第四届中国海洋工程设计大赛设计制作组赛题解读会

答疑环节会议纪要

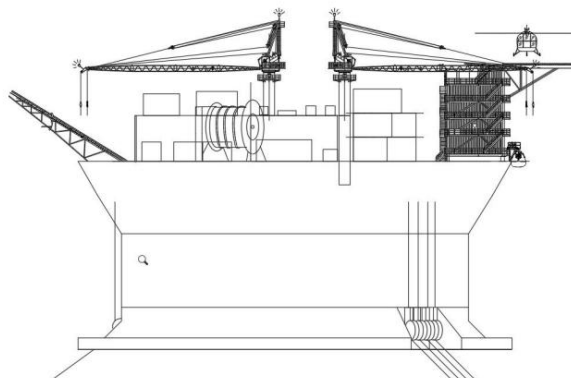
问题三：实施方案第 5 页①中“FPSO 在百年一遇台风工况下最大偏移（含波频）为 90m”，是否需要叠加上部 FPSO 结构的位移 RAO 进行动力计算？

①圆筒形 FPSO：作业油田水深 330m，圆筒形 FPSO 船体水线面处直径 72m，主甲板直径 82.8m，垂荡板直径 90m，满载吃水 22m，重心距离船底高度 20m，设计吃水载重量约 10 万吨，空船重量 3.6 万吨。FPSO 在百年一遇台风工况下最大偏移（含波频）为 90m，FPSO 的运动响应幅值算子见附录。

解答：本次赛题要求最大偏离量为 90m，包括其他所有的位移条件。如何把控偏移量，各位参赛团队自行把握。

Import vessel data

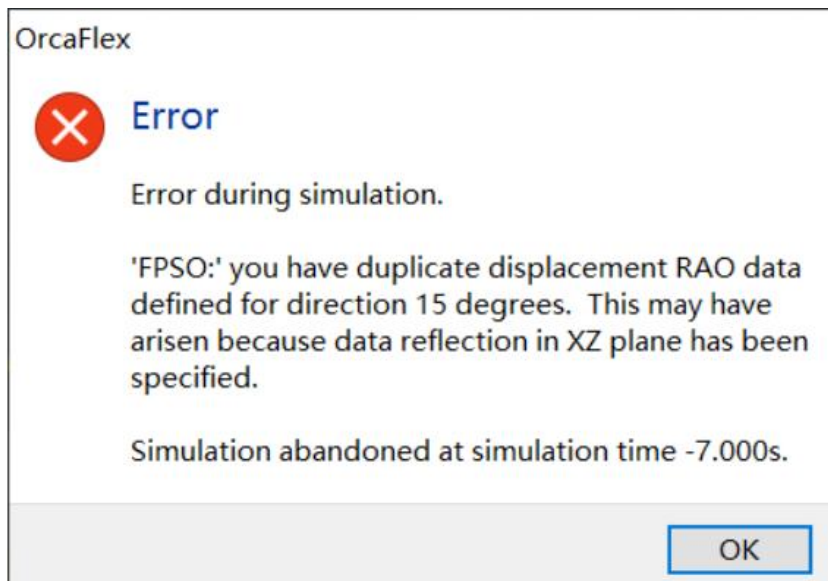
问题五：附录《FPSO 的运动响应幅值算子》导入到 Orcaflex 软件中会数据报错，且导致模型无法进行计算。

解答：附录导入没有出现任何问题，可能是该参赛选手的软件操作方面出现了问题，请参赛选手琢磨一下软件的操作。
